Odpowiedź na pytania

Dot. zamówienia na termomodernizację budynku przy ul. Bielszowickiej 112 w Rudzie Śląskiej realizowaną w ramach Poddziałania 4.3.1 Efektywność energetyczna i odnawialna źródła energii w infrastrukturze publicznej i mieszkaniowej – ZIT, Regionalnego Programu Operacyjnego Województwa Śląskiego na lata 2014-2020.

- poz. 57 –

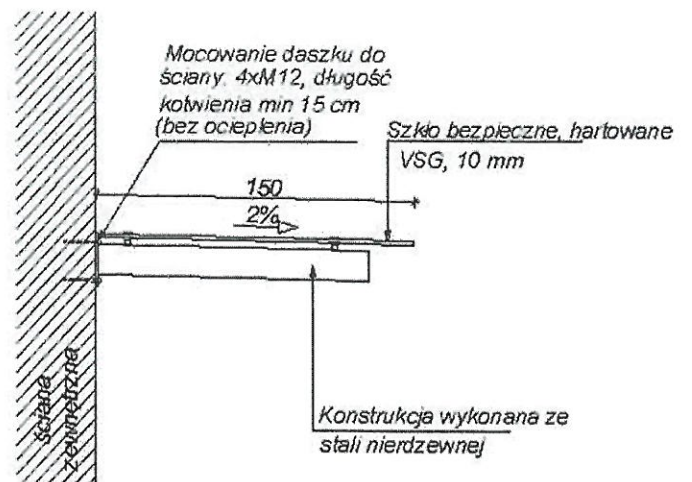
- poz. 57 - Dostawa i montaż zadaszania nad wejściem do budynku wraz z montażem obróbki blacharskiej wg opracowanej dokumentacji.
- poz. 97 - Dostawa i montaż barierek zabezpieczających w otworach okiennych - wg opracowanej dokumentacji technicznej
- poz. 149 - Poszerzenie istniejących schodów i podestu wejściowego do budynku - wg opracowanej dokumentacji
- poz. 154 - Dostawa i montaż balustrady schodowej (ocynkowanej malowanej proszkowo) wg opracowanej dokumentacji
- poz. 163 - Dostawa i montaż drzwi wejściowych aluminiowych do budynku wg opracowanej dokumentacji technicznej. Drzwi wyposażone w samozamykacz, blokadę
- poz. 165 - Dostawa i montaż kinkietu oświetleniowego wg opracowanej dokumentacji
- poz. 166 - Dostawa i montaż oznakowania kolorystycznego i fakturowego wg opracowanej dokumentacji

ad.1 w uzupełnieniu Zamawiający dołącza rysunek zadaszania (wymiary daszku przyjąć po wykonaniu docieplenia, konstrukcję mocować przed dociepleniem)

schemat		D1

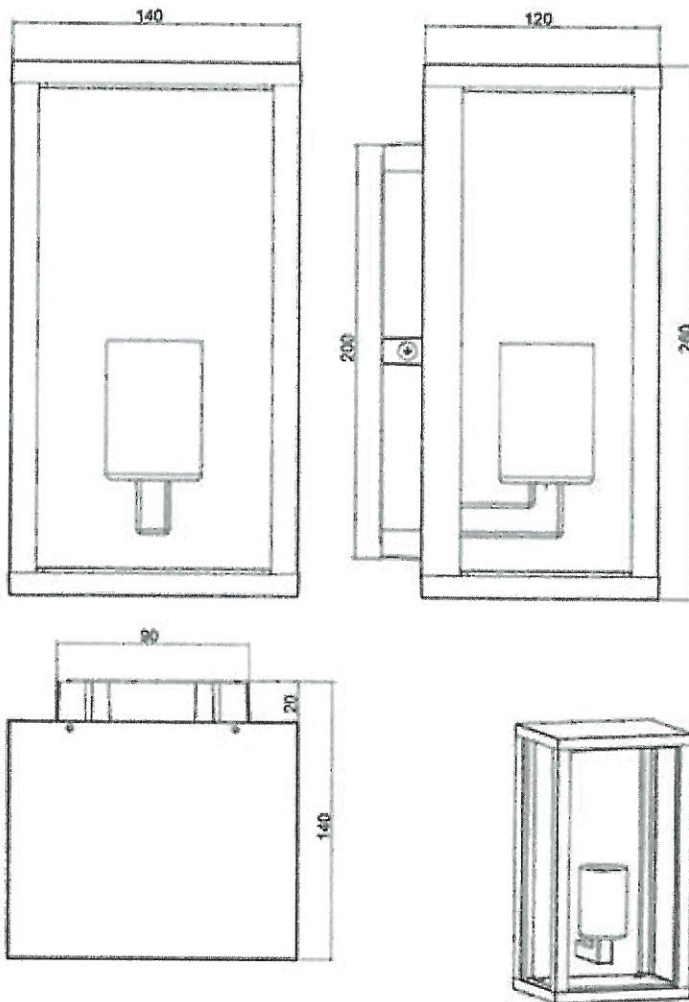
- poz. 163 -

ad.5 w uzupełnieniu przesyłam rysunek drzwi

**UWAGA! PRZED ZAMÓWIENIEM STOLARKI
DRZWIOWEJ WYMIARY OTWORÓW SPRAWDZIĆ NA BUDOWIE!**
